1. 変更内容、理由及び断層連続性評価への影響

H27-B-1 深度44.53~44.83m 最新活動面の位置 (No.最-21) を変更

敦賀発電所2号炉 敷地の地形、地質・地質構造について

15.非モデル化破砕帯
性状一覧表(16/19)

H24-D1-1 深度68.84~69.20m 薄片観察(断層面 γ) 変位センス, 薄片観察による断層岩区分(1/2)

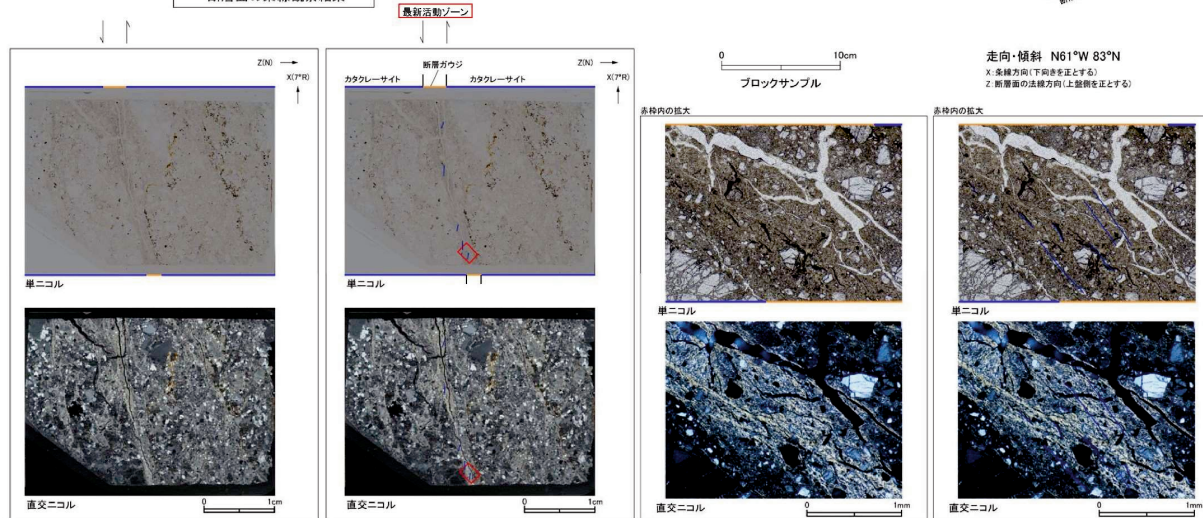
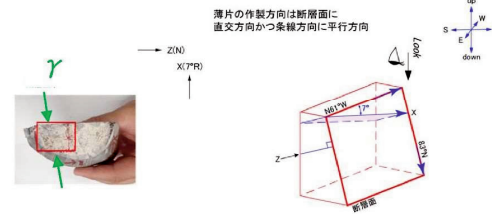
H24-D1-1 深度68.84~69.20m最新活動面 (No.最-13) の変更に伴い, 変位センス (No.最-20) を変更

- 変更後の最新活動面で作製した薄片試料を観察し, 変位センスを左ずれに変更した。

- H24-D1-1のボーリングコアから採取した薄片試料の観察結果によれば最新活動ゾーンの変位センスは, 左ずれ成分が卓越する。
- 最新活動ゾーンに以下の特徴が認められることから, 断層ガウジのみからなる破碎部であると判断した。
 - (断層ガウジ) 基質は粘土鉱物を主体とする。
 - (断層ガウジ) 粘土状部の分布は帯状で直線的かつ連続的である。
 - 岩片は少ない。
 - (断層ガウジ) 丸みを帯びている岩片が多い。

第7.4.4.264図 (3) 破砕部性状 H27-B-1 深度44.53~44.83m (変位センス、薄片観察による断層区分(1/2))

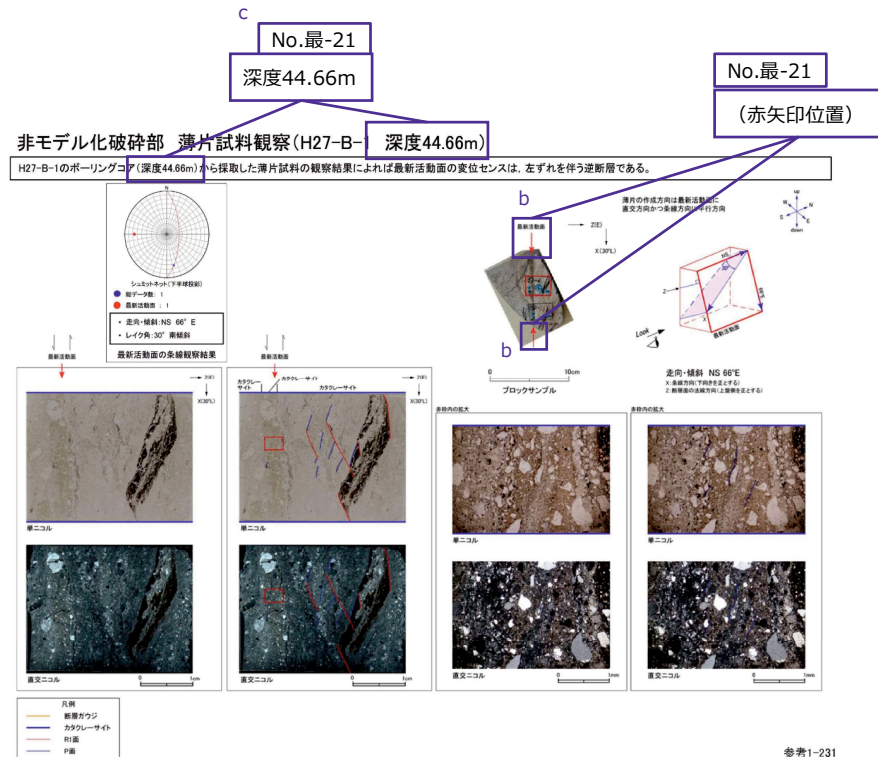
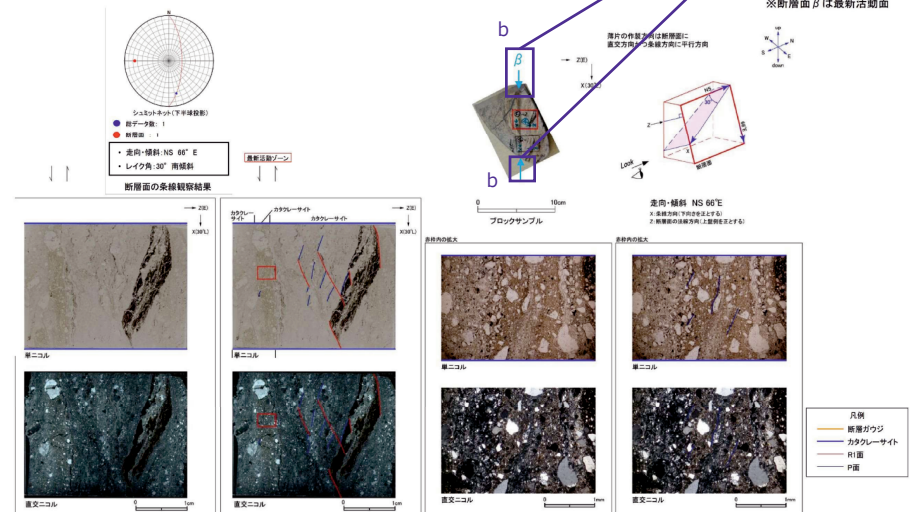
H27-B-1 深度44.53~44.83m 最新活動面の位置 (No.最-21) を変更

No.最-21
(青矢印位置)

・H27-B-1のボーリングコアから採取した薄片試料の観察結果によれば最新活動ゾーンの変位センスは、左ずれを伴う逆断層である。
 ・最新活動ゾーンに以下の特徴が認められることから、カタクレーサイトのみからなる破砕部であると判断した。
 > (カタクレーサイト) 基質を構成する粘土鉱物は少ない。
 > (カタクレーサイト) 粘土鉱物の分布は漸移的に変化する。
 > (カタクレーサイト) 多様な粒径の岩片が多く認められる。
 > (カタクレーサイト) 角ばった岩片が多い。
 > (カタクレーサイト) ジグソー状の角礫群が認められる。

H27-B-1 深度44.53~44.83m ボーリングコア観察 断層面の認定

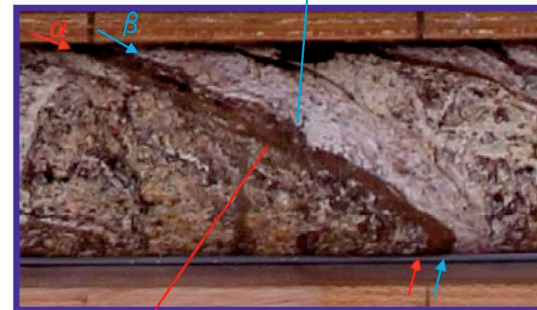
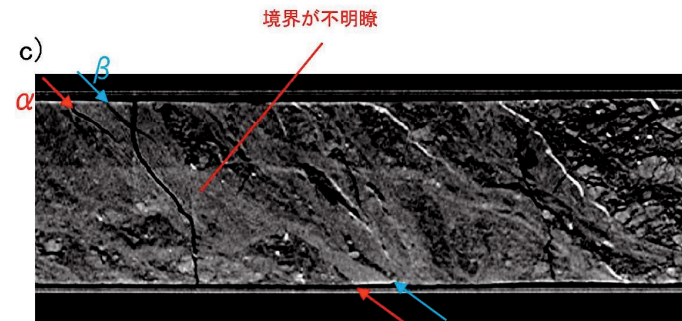
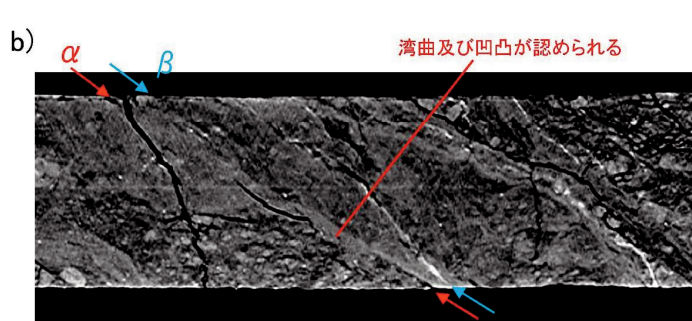
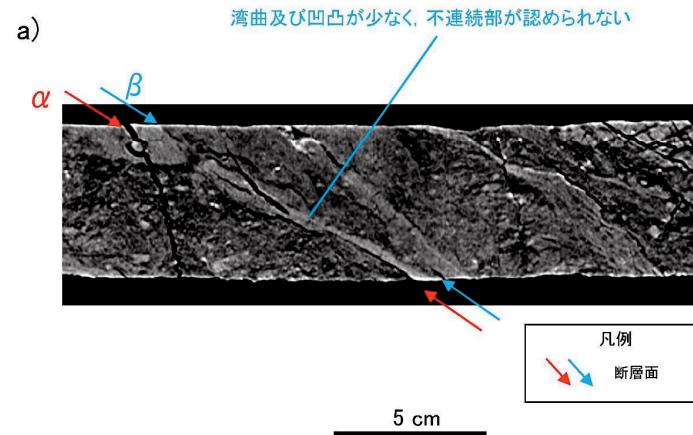
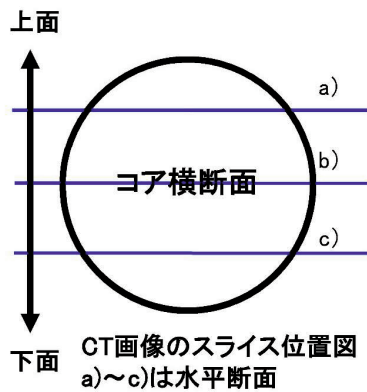
H27-B-1 深度44.53~44.83m 最新活動面の位置 (No.最-21) を変更

- 変更後の最新活動面認定方法によると、H27-B-1 深度44.53~44.83m の破碎部における最新活動面は44.68mの断層面であるため変更した。

- ボーリングコア観察において、深度44.66mに断層面 α が、深度44.68mに断層面 β が認められる。
- 断層面 α は細粒部を伴い、湾曲及び凹凸が少なく直線性に富む。また、不連続部が認められず、連続性に富む。
- 断層面 β は細粒部を伴い、一部湾曲が認められるが全体的に直線性に富む。また、他の構造に切られておらず、境界面は明瞭で連続性に富む。

細粒部を伴い、一部湾曲が認められるが、境界面は明瞭である

細粒部を伴い、湾曲及び凹凸は少なく、不連続部が認められない

H27-B-1 深度44.53~44.83m CT画像観察 断層面の認定

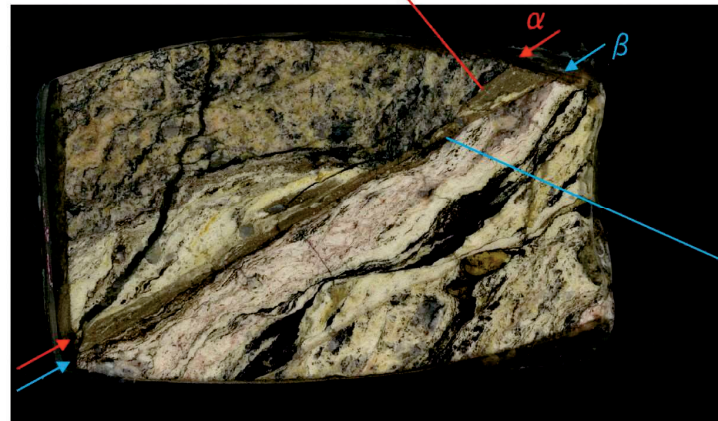
- ・CT画像観察において、ボーリングコア観察で認められた断層面 α 、 β が認められる。
- ・断層面 α は一部不明瞭で、三次元的に他の構造に切られておらず、湾曲及び凹凸が認められ、相対的に直線性・連続性に乏しい。
- ・断層面 β は三次元的に他の構造に切られておらず、湾曲及び凹凸が少なく不連続部が認められず、相対的に直線性・連続性に富む。
